改善箇所説明図①

改善措置の内容

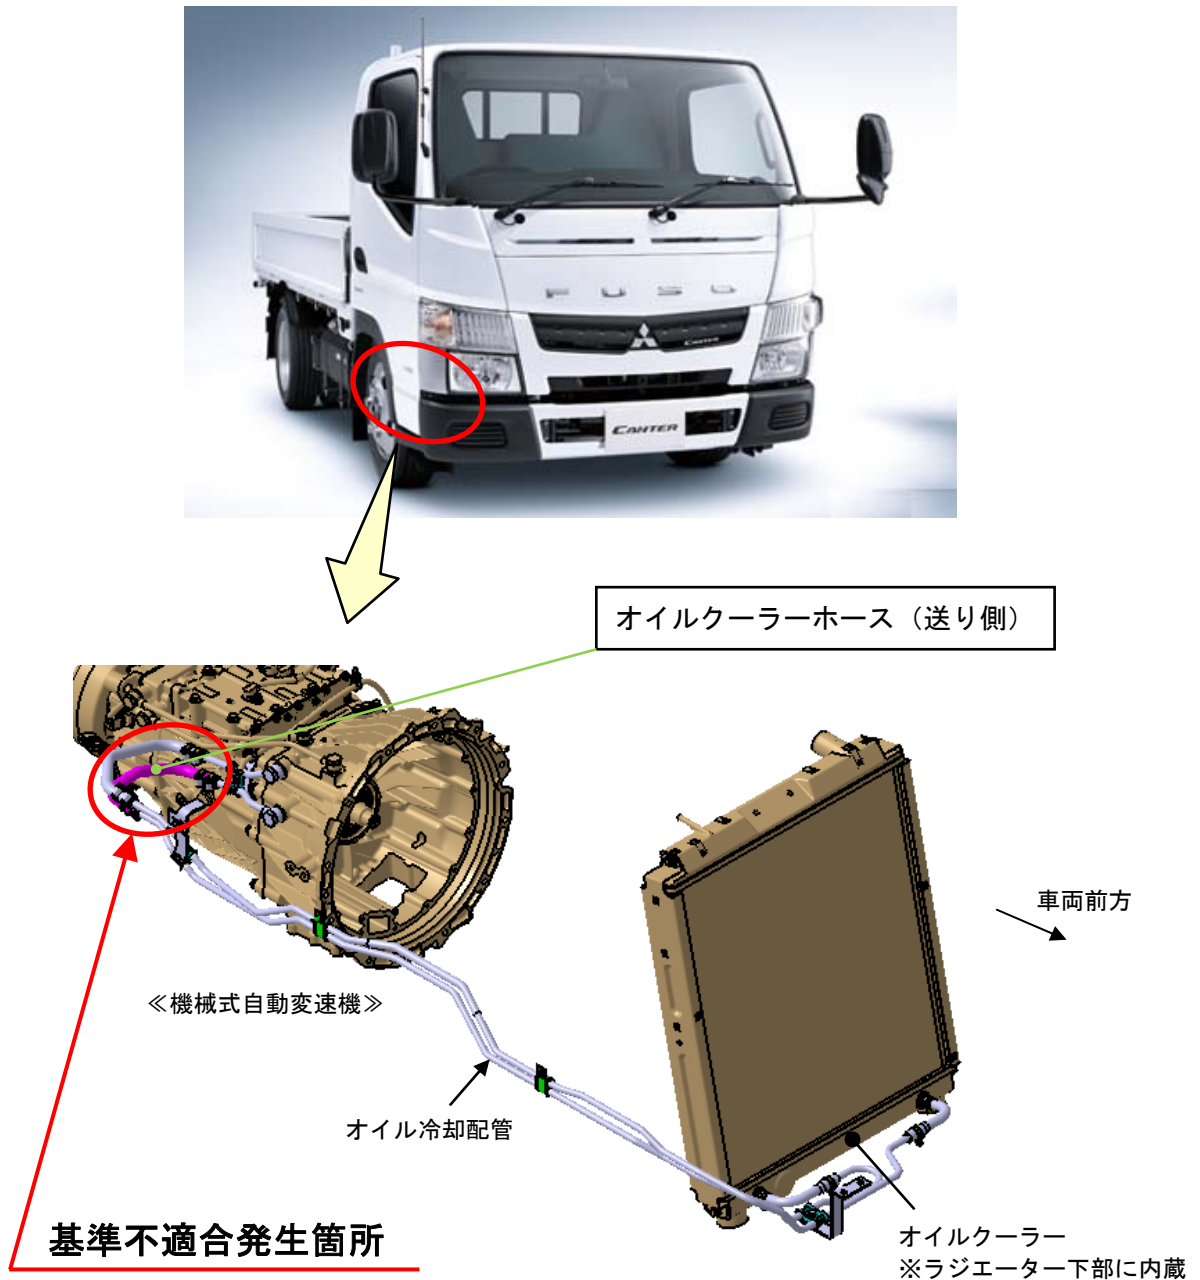
小型トラック・バスに搭載した機械式自動変速機において、変速機のオイルクーラーホースの強度が不足しているため、ホース内の圧力変動によりホースの内側に亀裂が発生することがある。そのため、そのままの状態で使用を続けると、ホース内側の亀裂が進行して圧力に耐えきれず、ホースが破損してオイルが漏れ、最悪の場合、走行不能となるおそれがある。また、漏れたオイルにより、他車の安全な走行を妨げるおそれがある。

全車両、変速機のオイルクーラーホース（送り側）を対策品に交換する。

注： は交換部品を示す。
